**INTEGRAZIONI AI SENSI DELL'ARTICOLO 19, COMMA 6, DEL
D.LGS. N.152/2006 E SS. MM. E II..**

**VERIFICA DI ASSOGGETTABILITÀ A V.I.A. AI SENSI DELL'ART. 19 DEL
D.LGS 152/06 E DELL'ART. 8 DELLA L.R. 4/2016**

PROPONENTE: LC REAL ESTATE S.R.L.

APERTURA MEDIO CENTRO COMMERCIALE

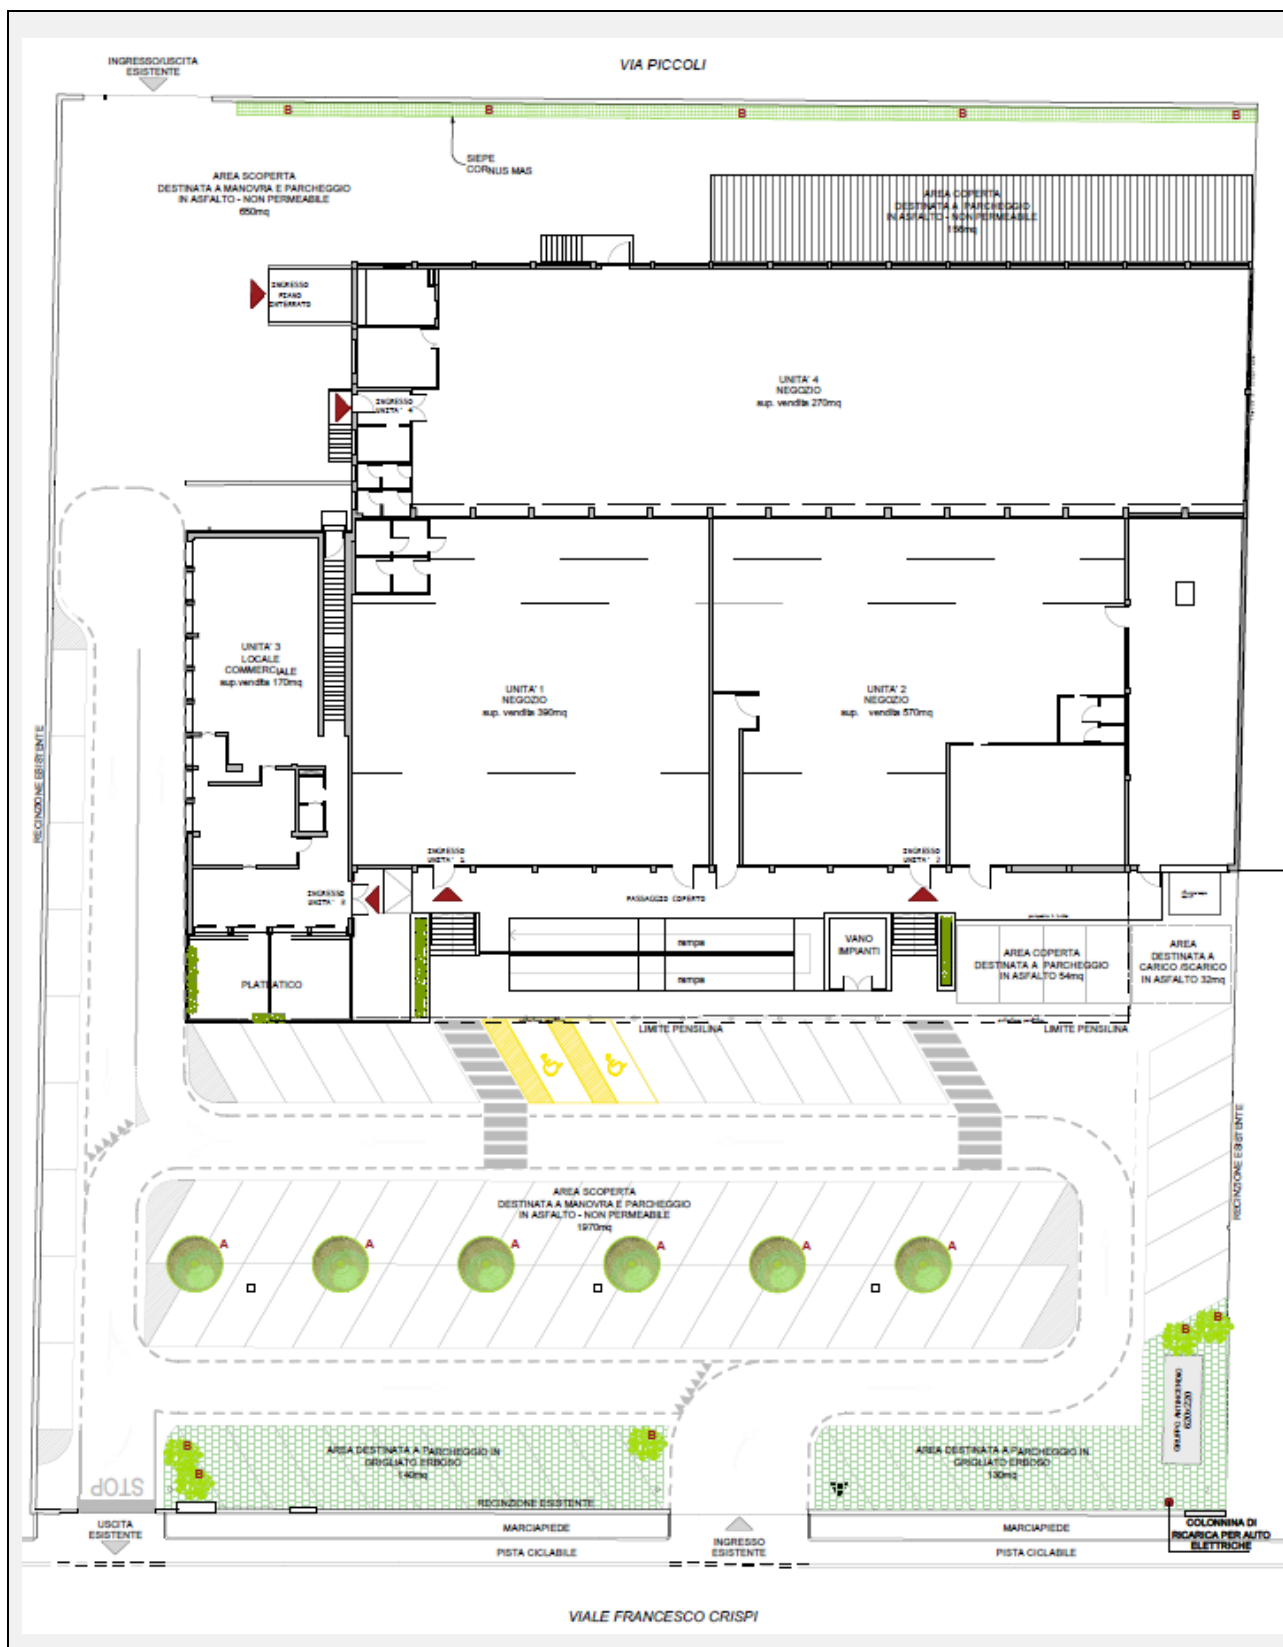
5. Data la prossimità della rotonda posta a nord all'intersezione tra Viale Francesco Crispi, Strada delle Cattane e Via L. Massignani, si ritiene opportuna una modifica che preveda che l'ingresso all'area di parcheggio della media struttura di vendita avvenga esclusivamente dalla direzione nord (i veicoli provenienti da sud devono effettuare l'inversione della direzione di marcia percorrendo questa rotonda).

Si prende atto e si prevede l'ingresso all'area di parcheggio della struttura esclusivamente da nord, mentre i veicoli provenienti da sud dovranno invertire il senso di marcia percorrendo la rotonda tra Viale F. Crispi, Str. Delle Cattane e Viale Battaglione Val Leogra. In conclusione, l'accesso e l'egresso alla/dalla struttura avverranno esclusivamente in mano destra.
